改善箇所説明図

基準不適合発生箇所

シフトレバー

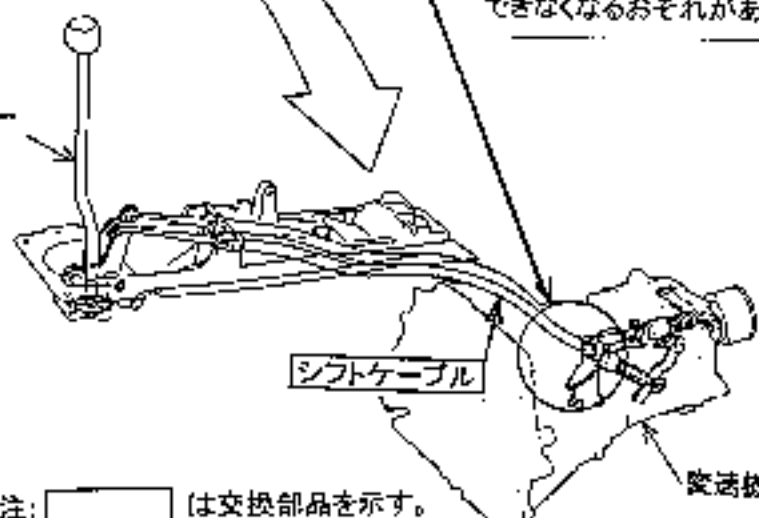
変速機とシフトレバーを
連結するシフトケーブルの
取付けが不適切なため、
シフト操作が重くなるもの
があり、そのままの状態
で继续使用されると、シフトケ
ーブル内部の芯線が折損し、
最悪の場合、シフト操作が
できなくなるおそれがある。
